COMMUNE DE CLERY SAINT ANDRE

PLAN LOCAL D'URBANISME

**REPONSES A LA SYNTHÈSE ISSUE DE L'ENQUÊTE PUBLIQUE - 26 OCTOBRE 2018 A 10H00
COMMISSAIRE ENQUÊTEUR : CHRISTIAN BRYGIER**

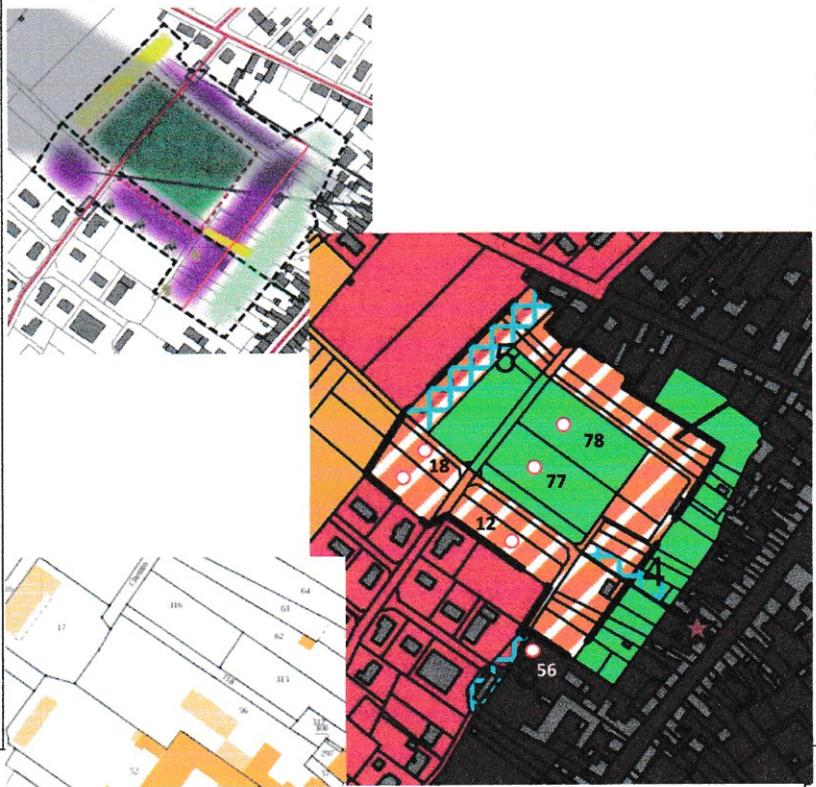
DEMANDES DANS LE CADRE DE L'ENQUETE PUBLIQUE	REPERAGES SUR PLAN. Les parcelles sont matérialisées par un rond blanc bordé rouge
<p>OBSERVATION CSA N°1 / PARCELLE ZN281 : la commune confirme que la parcelle est classée en zone Naturelle et par conséquent, non constructible.</p>	
<p>OBSERVATION CSA N°2 / PARCELLE ZS63 : OAP des Hauts Bergerets.</p> <p>Cette demande ne remet pas en cause la destination de ce secteur en OAP pour la réalisation d'un projet d'ensemble. Le classement en AU avec une OAP n'empêche pas l'activité de l'exploitant agricole compte tenu des baux d'exploitation.</p> <p>D'autre part, le PLU n'est pas un outil de négociation. Par conséquent, cette demande sera traitée au moment de l'aménagement de ce secteur et fera l'objet d'échanges entre le propriétaire et le concessionnaire.</p> <p>Cette demande est classée sans suite dans le cadre du PLU.</p>	<p style="text-align: center;">ORIENTATION D'AMENAGEMENT ET DE PROGRAMMATION</p>   <p>RECOMMANDATIONS SPECIFIQUES</p> <ul style="list-style-type: none"> Principe de voirie à voie pour véhicules Principe de voirie douce à créer TABLERIE 1 : zones passées au stade des constructions Implantations d'opérations de Hauts Bergerets BRANCHE 2 : Secteur passé et réservé des constructions Implantations d'opérations de Hauts Bergerets Voirie partagée pilotée par gestion Lignes d'OAP <p>PRESCRIPTIONS</p> <ul style="list-style-type: none"> Adressaires à contacter en fonction de leur état sanitaire Traitement paysager en fonction de quartier

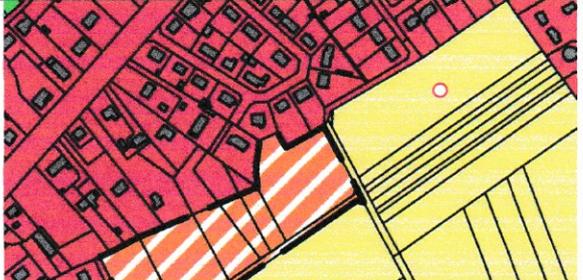
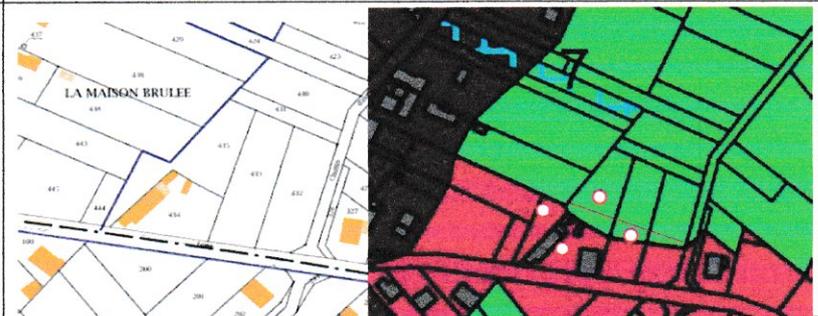
<p>OBSERVATION CSA N°3 / 699 route de Dry : Concernant la limite de la zone Uj, celle-ci a été fixée afin de stopper l'urbanisation linéaire et les constructions en 2nd, voire 3^{ème} rideau. Ces constructions sont source d'accidents car cela crée des sorties supplémentaires sur la voirie communale. La commune a l'expérience du mitage au Sud de la rue de la Plaine d'Azenne et souhaite ne pas reproduire cette configuration sur la voirie communale. Mme Bouchette demande une règle sur les toitures des annexes afin qu'elles soient identiques au bâti existant, cette règle existe déjà dans règlement du PLU : page 13.</p>	
<p>OBSERVATION CSA N°4 : Comptabilité de l'évolution retenue de population avec les capacités des équipements publics et les moyens financiers de la commune pour les faire évoluer.</p>	<p>Réponse : La phase d'élaboration du PLU a permis la réalisation d'une étude prospective des besoins. En matière scolaire, la capacité de l'école maternelle, agrandie en 2015, a été jugée compatible avec les besoins à 10 ans. Concernant l'école élémentaire, où deux classes supplémentaires seraient à créer, la commune a fait état des réserves foncières dont elle dispose qui lui permettront de satisfaire à ces besoins. Il est à noter également que la commune accueille une école privée sous contrat et un collège public.</p> <p>Concernant les équipements sportifs, la commune dispose déjà d'un stade avec 2 terrains de football, d'un dojo, de deux gymnases, de deux terrains de tennis, d'une salle de tennis couvert, d'un boulodrome d'été et d'un boulodrome couvert. La décision de ne pas reconduire certains emplacements réservés traduit un souhait de ne pas augmenter davantage l'offre d'équipements sportifs déjà bien développée et qui attire une fréquentation bien supérieure aux besoins de la seule commune et du seul Val d'Ardoux.</p> <p>Enfin, concernant les équipements culturels, la commune dispose d'une bibliothèque municipale (extensible grâce à du foncier disponible), d'une école de musique (2 sites) et d'une salle d'exposition. La commune entend conforter ses équipements in situ. Elle dispose également d'une salle des fêtes, d'une salle polyvalente et de plusieurs salles associatives.</p> <p>Aussi, il a bien été tenu compte de l'évolution des besoins d'équipements dans le cadre de l'élaboration du PLU. Une partie de cette analyse est restituée dans le rapport de présentation. La question des moyens financiers ne relève en revanche pas du cadre du PLU.</p>

<p>OBSERVATION CSA N°5 : la correction sera faite et alignée sur le périmètre du Périmètre Délimité des Abords.</p>	
--	--

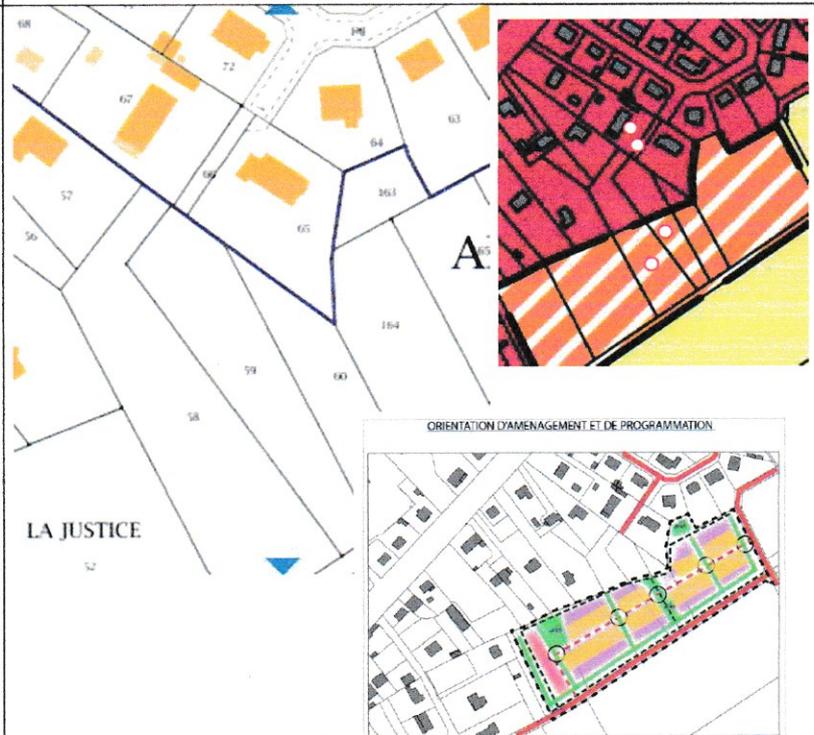
COURRIER CD CSA N°5 / PARCELLE AD 87 : il n'y a pas d'erreur entre la page 7 et la page 13 étant donné que les graphiques sont issus du Forum de l'architecture et du paysage 2016 (source mentionnée dans l'OAP) et sont mentionnés comme « exemple ». Ils n'ont pas objet à être représentatifs du périmètre de l'OAP. Concernant le garage en parcelle AD87, il sera extrait de l'OAP et le contour sera corrigé entre le zonage et le document OAP (voir trait rouge sur l'extrait de l'OAP).

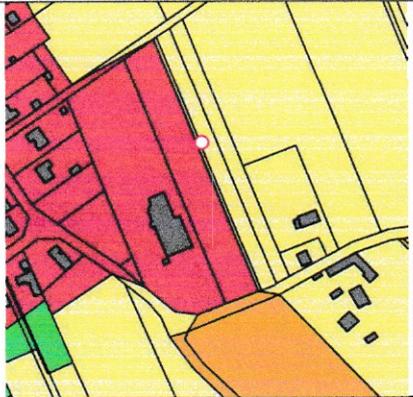
<p>Mme Verret bénéficie déjà d'un accès via le chemin d'exploitation ancien ; cet accès sera maintenu dans le cadre de l'OAP du Bourg.</p>	
<p>COURRIER CD CSA N°2 / PARCELLE ZK305. L'urbanisation de cette parcelle est contraire à la maîtrise de la consommation de l'espace naturel et agricole. Cette parcelle était déjà en zone Agricole dans le PLU précédent ; sa destination est maintenue afin de ne pas déséquilibrer l'économie générale du PADD.</p>	
<p>COURRIER CD CSA N°4 : cette question n'est pas du ressort du PLU.</p>	
<p>COURRIERS CD CSA N°6 ET 7 - @CSA N°03 / PARCELLES 434 – 435 – 433. La parcelle 434 est déjà en zone U. Les parcelles 435 et 433 sont en zone U aux abords de la rue du Long Boyau. Le maintien de la zone Uj au cœur de l'ilot permet la maîtrise de l'économie générale du PADD et la maîtrise des nuisances liées à une urbanisation trop rapide. De plus, ces terrains étaient classés à urbaniser avec un projet d'ensemble depuis plus de 30 ans, or aucun projet d'urbanisation n'a été réalisé par les propriétaires. La commune a donc décidé de revoir les zones de projet pour organiser le développement de façon plus cohérente.</p>

Néanmoins, le trait de zone U et Uj sera revu pour être cohérent avec les parcelles voisines (voir trait rouge sur l'extrait joint).
